非モデル化破碎帯 薄片試料観察(H27-B-2 深度35.92m)

第833回審査会合 机上配布資料1に追記(水色枠)

非モデル化破碎帯 薄片試料観察 (H27-B-2 深度60.58m)

第833回審査会合 机上配布資料1に追記(赤太枠)

H27-B-2 深度35.92~35.95m (1/3)

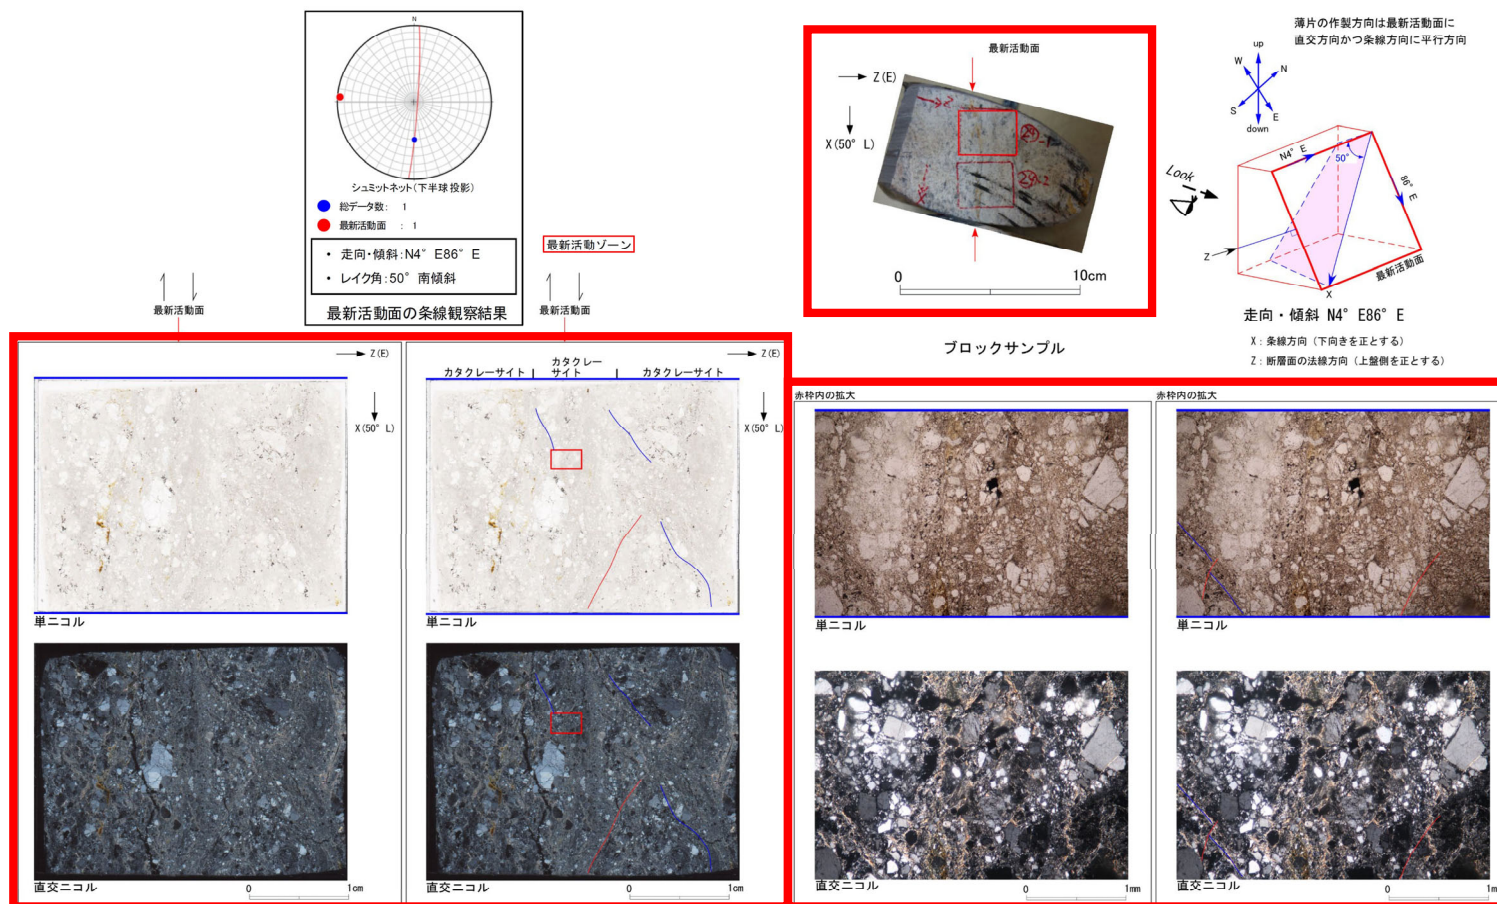
- 薄片試料の観察自体は適切に行われていた※が、従前提示していた資料ではZ方向を逆向きに記載しており、正しい方向に修正することで上盤と下盤が入れ替わることから、変位センスは正断層センスに変更となる(副次的変更)。
※薄片試料の作製確認については次頁以降に示す。
- 研磨片写真及び薄片全景写真に示した薄片試料のZ方向が正しくなるよう写真を反転させることで修正した。(赤枠箇所)

- ・H27-B-2のボーリングコアから採取した薄片試料の観察結果によれば最新活動面(深度35.92m)の変位センスは、右ずれを伴う正断層である。
- ・最新活動ゾーンに以下の特徴が認められることから、カタクレーサイトのみからなる破碎部であると判断した。
 - (カタクレーサイト) 基質を構成する粘土鉱物は少ない。
 - (カタクレーサイト) 組織は漸移的に変化する。
 - (カタクレーサイト) 多様な粒径の岩片が多く認められる。
 - (カタクレーサイト) 角ばった岩片が多い。
 - (カタクレーサイト) 岩片の粒界を横断する破断面が認められる。
 - (カタクレーサイト) ジグソー状の角礫群が認められる。
 - (カタクレーサイト) 塑性変形した雲母粘土鉱物が認められる。

試料切断方向確認資料(H27-B-2孔 深度35.92m)

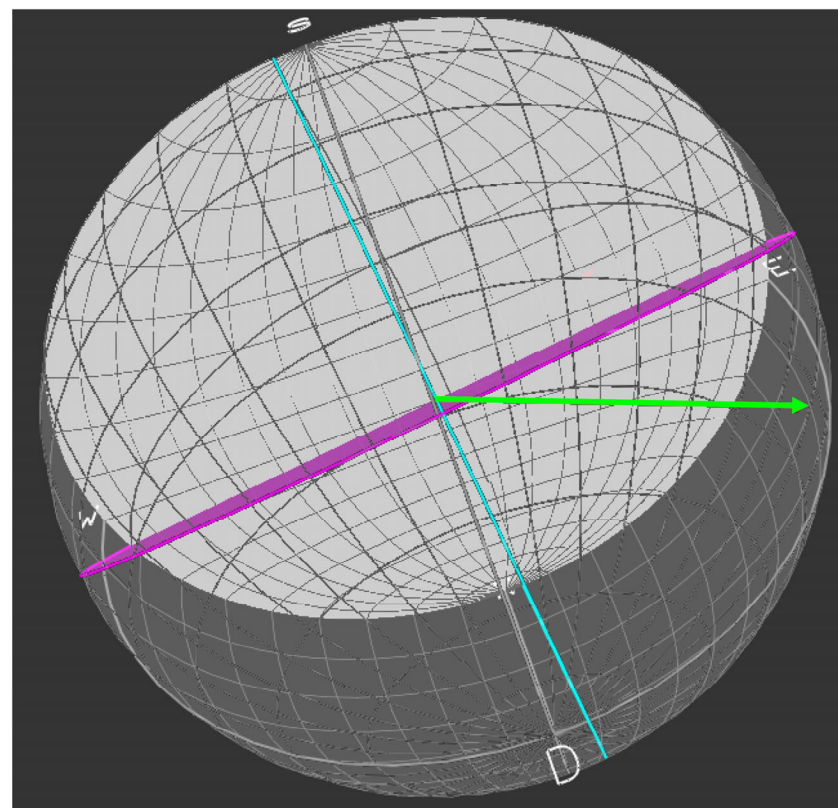
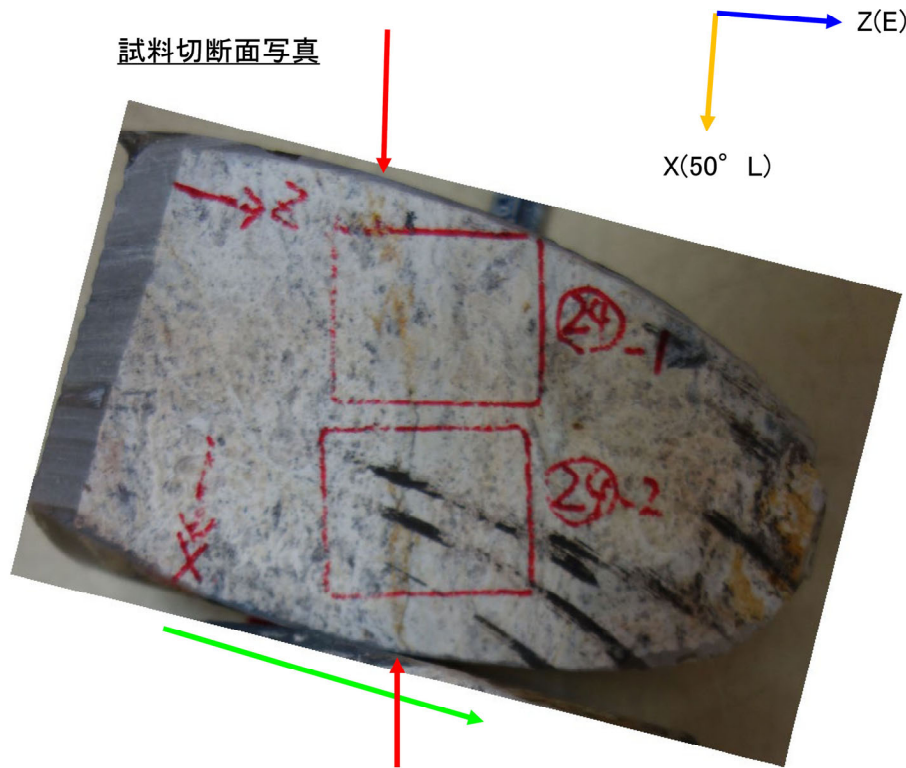
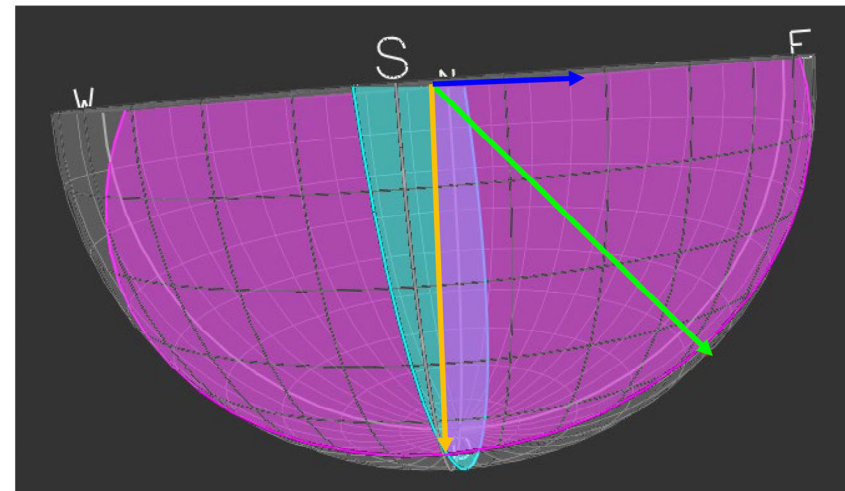
- 薄片試料の作製箇所について、試料の切断方向を確認し、下記の試料切断面写真に示したZ方向、X方向が正しいことを確認した。
- 従前提示していたZ方向は、下記で示した矢印の方向と逆であったことから修正する。

- 薄片試料の作製箇所について、試料切断方向が正しい(最新活動面に直交で、かつ、条線方向に平行)ことを確認した。

ボーリング掘進方向および最新活動面位置、試料切断方向については、コア写真を利用してその位置が適切であることを確認した。

最新活動面認定根拠(H27-B-2 深度60.26～60.69m)

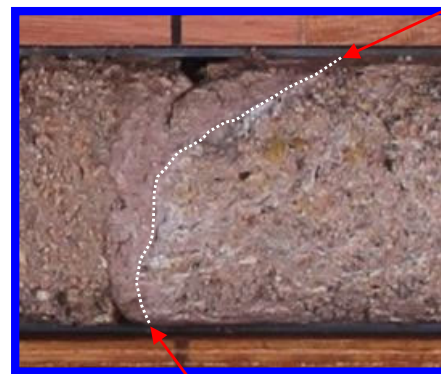
- 従前提示していたデータでは薄片観察資料に最新活動面の深度を「60.58m」と記載していたが、以下のことから、最新活動面の深度を「60.58m」から「60.59m」に変更する。
- コアを再観察し、細粒部を伴い最も直線的である深度「60.59m」(下図の赤矢印の面)が最新活動面であることを確認した。
- 従前提示していたデータの最新活動面の深度を「60.58m」と記載していたが、従前の作業プロセスでは今回の元となるデータに相当する記録を作成していなかったため、「60.58m」と記載した根拠がトレースできなかった。

- 波打つが、破碎部範囲内では細粒部を伴い最も直線的であることから、深度60.59mのせん断面を最新活動面に認定した。

ボアホールカメラ展開画像との対比結果(H27-B-2 深度60.26~60.69m)

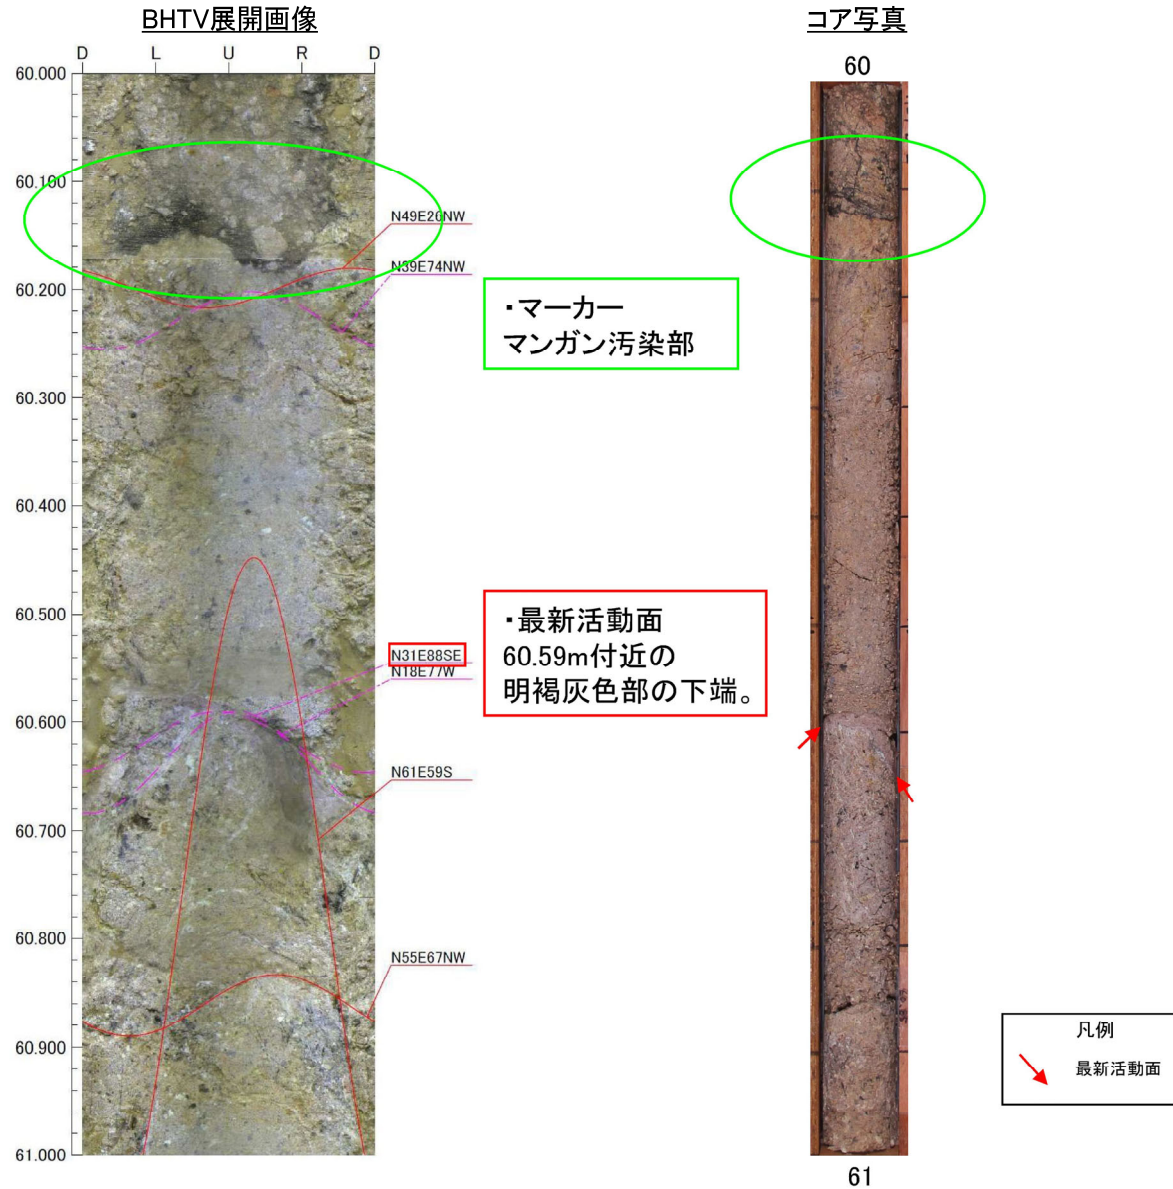
- 最新活動面の変更に伴い、深度60.59mのせん断面における走向・傾斜であるN31E88SE(下図のBHTV展開画像の赤矢印)に変更となる。(副次的変更)
- なお、従前のデータ取得に用いたBHTV画像では、深度60.59mのせん断面に該当するトレース線の記載がなかったことから、再観察に伴いトレース線の追加を行ったうえで走向・傾斜を取得した。
- 従前提示していたデータは、データ取得時のBHTV画像において60.58mに相当する不連続面のトレース線を本破碎部の走向・傾斜としたと推定される(下図のBHTV展開画像の水色矢印)。

・ H27-B-2 深度60.26~60.69mの破碎部の最新活動面の走向・傾斜はN31° E88° SEである。

条線観察結果(H27-B-2孔 深度60.59m)

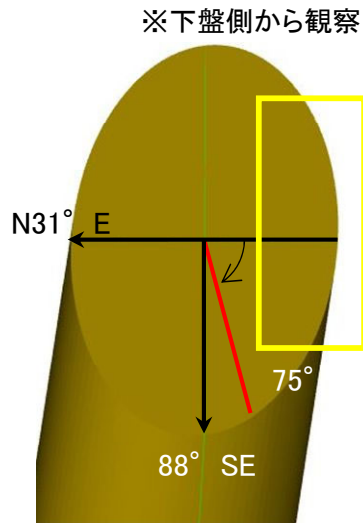
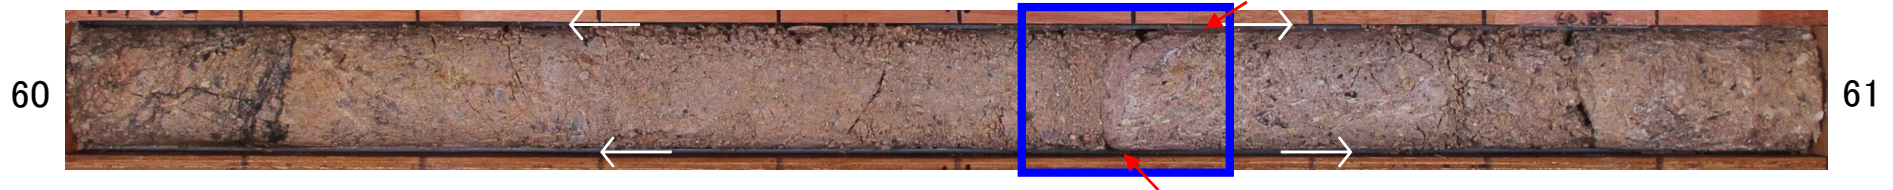
- 条線方向は観察面の走向・傾斜を用いて観察された条線を補正して導出している。条線の観察は適切に行われていた*が、走向・傾斜がN31° E88° SEに変更になることにより、条線方向は75Lに変更となる。(副次的変更)
 ※最新活動面である条線観察位置(深度60.59m)において試料を採取し、今回設定したプロセスによって観察した条線方向(写真赤枠)により、当時の観察は正しいことを確認した(次頁参照)。
- よって、当時の条線観察も最新活動面(深度60.59m)で実施されていたことを確認した。正しい最新活動面で実施されていた理由については、条線観察時に最新活動面の見直し(60.58m→60.59m)が行われたと推定される。

H27-B-2孔 深度60.59mの断層面の走向・傾斜はN31° E88° SEであり、75Lの条線が認められる。

H27-B-2 深度60.26~60.69m (1/3)

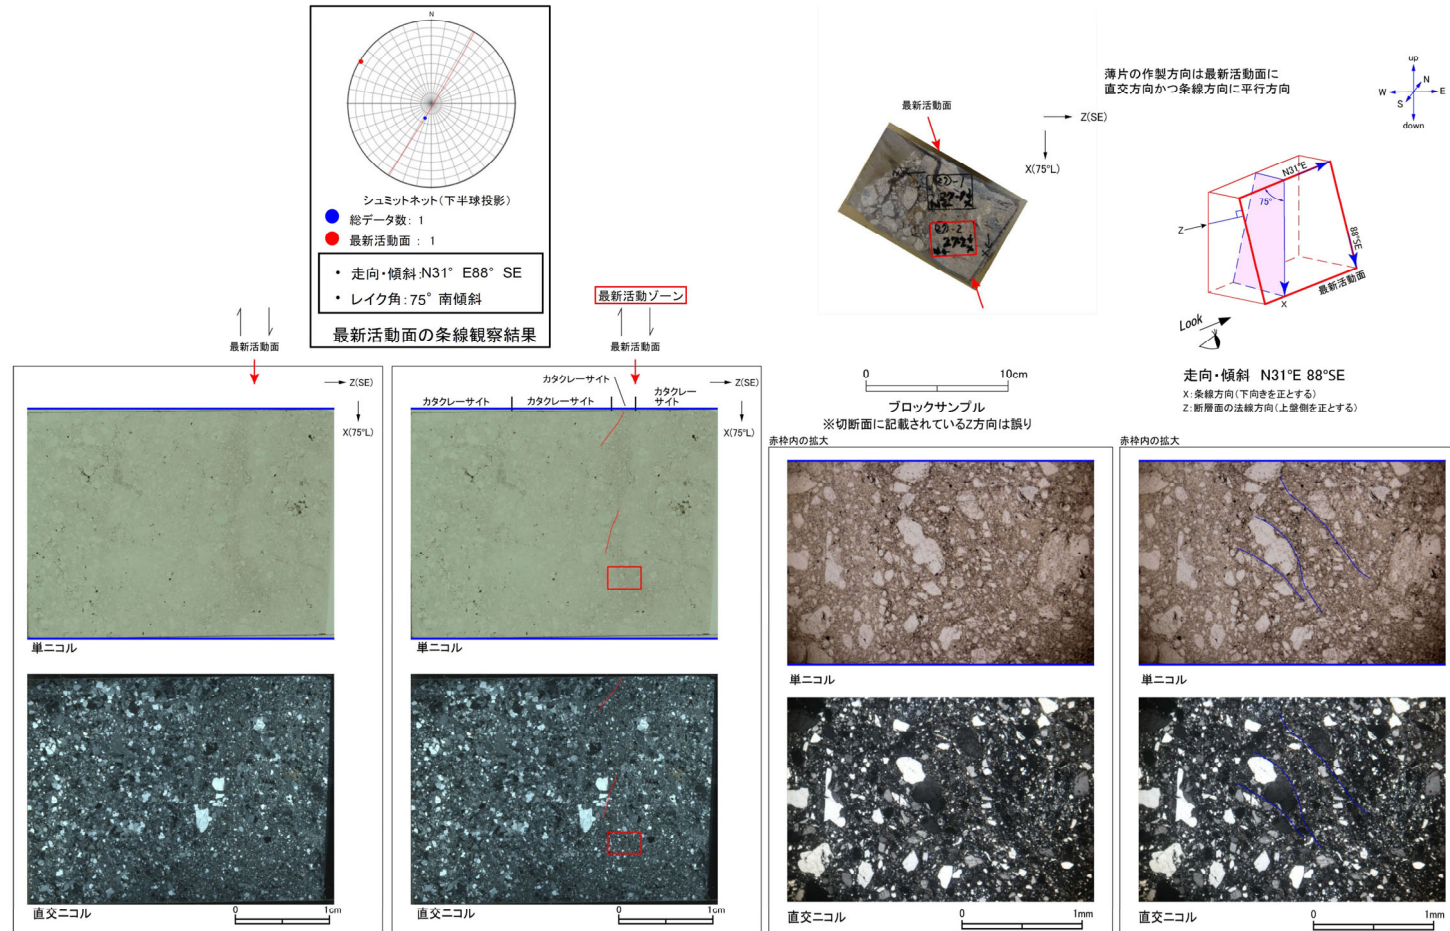
• 薄片試料の観察自体は適切に実施されていた*が、走向・傾斜(N18E77W→N31E88SE)、条線方向(60R→75L)が変更になることにより、傾斜方向が西傾斜から東傾斜となり、条線方向が高角度に変更となるため、変位センスは「正断層成分が卓越する。」に変更となる。(副次的変更)
 ※薄片試料の作製確認については次頁以降に示す。

• H27-B-2のボーリングコアから採取した薄片試料の観察結果によれば最新活動面(深度60.59m)の変位センスは **正断層成分が卓越する。**
 • 最新活動ゾーンに以下の特徴が認められることから、カタクレーサイトのみからなる破砕部であると判断した。
 > (カタクレーサイト)基質を構成する粘土鉱物は少ない。
 > (カタクレーサイト)最新活動面に沿った帯状の粘土状部は局所的である。
 > (カタクレーサイト)多様な粒径の岩片が多く認められる。
 > (カタクレーサイト)角ばった岩片が多い。
 > (カタクレーサイト)ジグソー状の角礫群が認められる。
 > (カタクレーサイト)塑性変形した雲母粘土鉱物が認められる。

試料切断面方向確認資料(H27-B-2孔 深度60.59m)

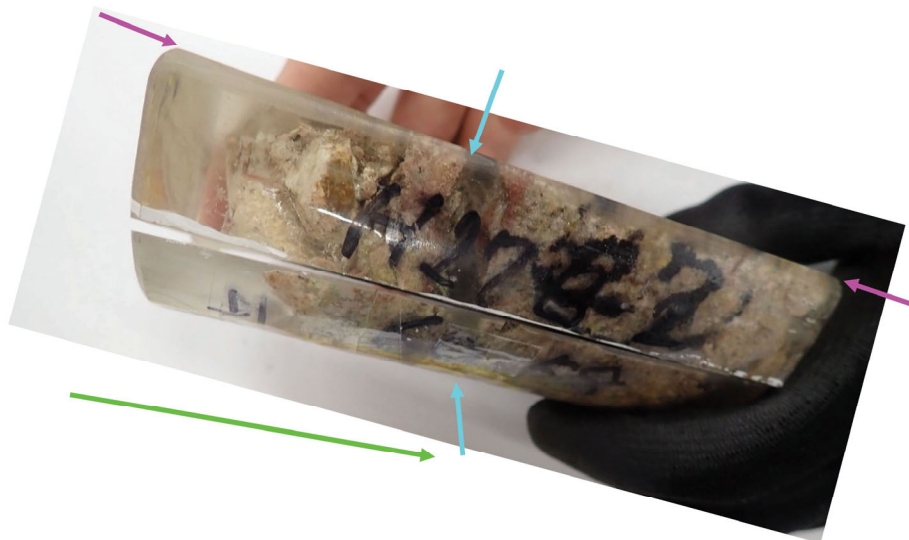
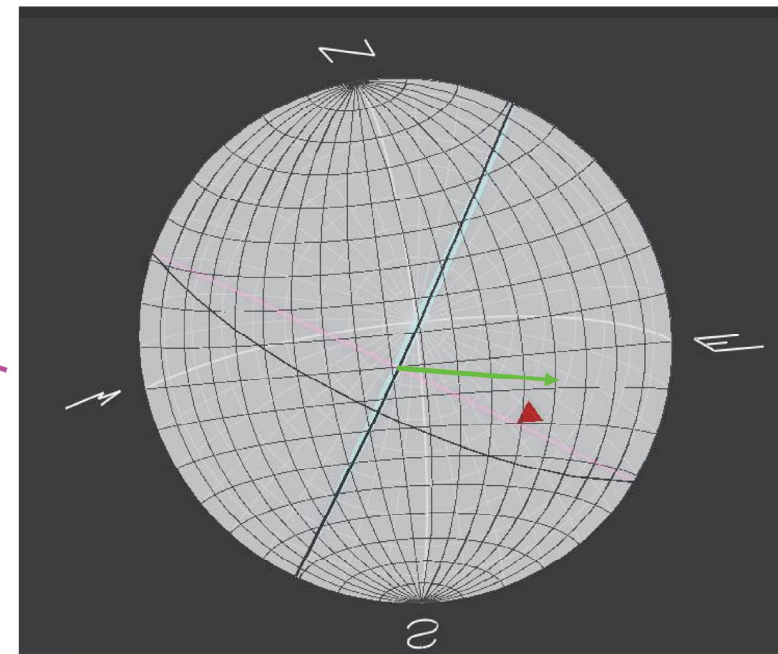
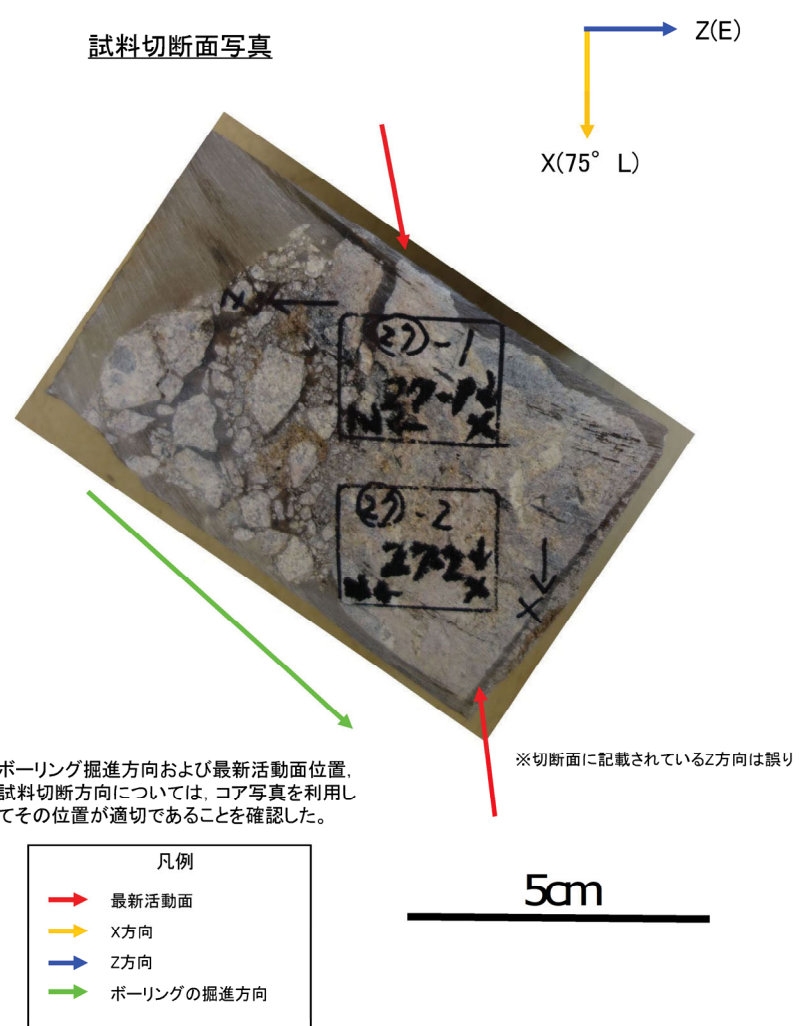
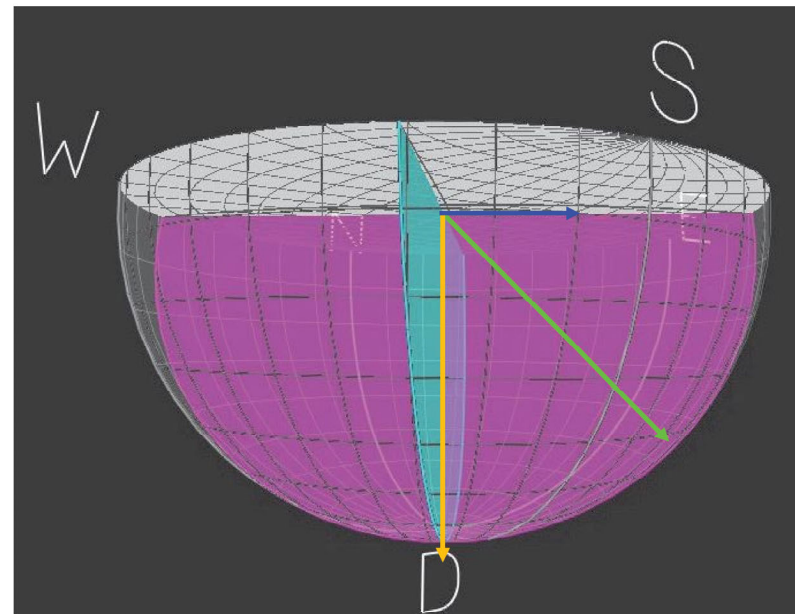
- 薄片試料の作製箇所について、試料の切断方向を確認し、下記の試料切断面写真に示したX方向は正しいことを確認した。
- なお、走向・傾斜の変更に伴いZ方向は、下記の試料切断面写真に示した方向と逆向きに変更となる。(副次的変更)

- 薄片試料の作製箇所について、正しい最新活動面位置で、試料切断方向も正しい(最新活動面に直交で、かつ、条線方向に平行)ことを確認した(薄片試料の作製には、条線観察時の最新活動面の見直し(60.58m→60.59m)が反映されていたと推定される)。

最新活動面認定根拠(H27-B-2 深度88.38~88.43m)

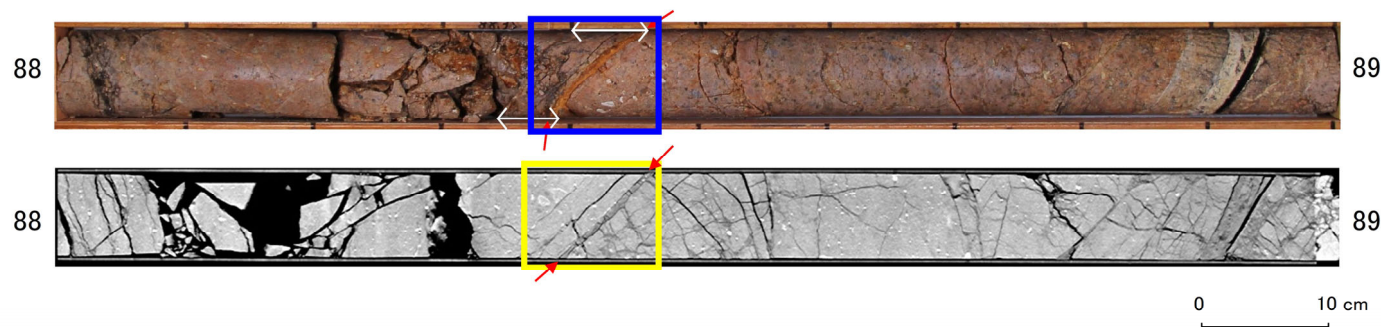
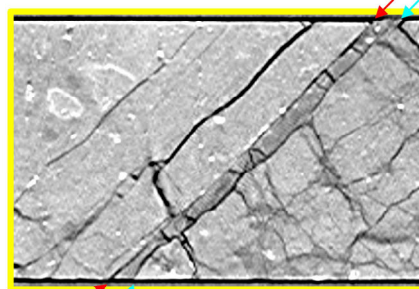
- 従前提示していたデータでは、最新活動面の深度について、性状一覧表のコア写真上に赤矢印、薄片観察結果には深度88.43mと記載していたが、以下のことから、最新活動面の深度を88.43mから88.42mに修正した。
- コアの肉眼観察では最新活動面が判断できないため、CT画像を利用して、より直線的である深度88.42mが最新活動面であることを確認した。
- 従前の薄片観察結果に記載していたデータ(深度88.43m)は、取得時にCT画像を用いて最新活動面を深度88.42mと認定し、該当するせん断面で走向・傾斜の取得、条線観察、薄片試料の作製を行っていたが、深度を薄片観察資料に記載する際に88.43mと誤って記載していたと推定される。なお、性状一覧表には正しい最新活動面である深度88.42mに赤矢印を記載していた。

- 肉眼観察では、最新活動面が深度88.42mか深度88.43mかを判断できないため、CT画像を利用した。
- CT画像では、より直線的であることから、深度88.42mのせん断面を最新活動面に認定した。
